改善箇所説明図

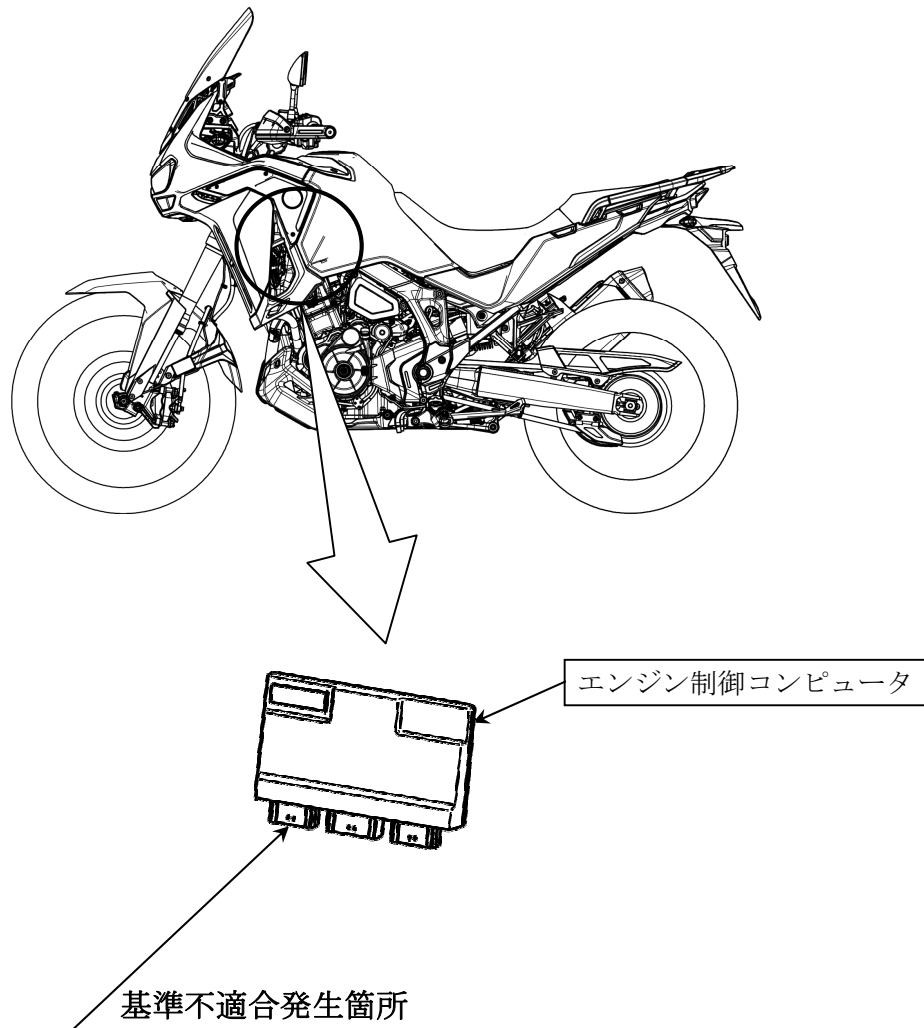
エンジン制御コンピュータ（ECU）において、車載式故障診断装置の制御プログラムが不適切なため、故障診断データの処理が重なると、当該データが破損することがある。そのため、異常を検知しECUがリセットして、エンストするおそれがある。なお、6速DC T型自動変速機搭載車両においては、フェールセーフが働きクラッチが切れ、駆動力が伝わらなくなり、走行不能となるおそれがある。

全車両、エンジン制御コンピュータを対策プログラムに書き換える。

注： は書き換え部品を示す。

識別：車台番号打刻部付近に白色の識別ラベルを貼付する。
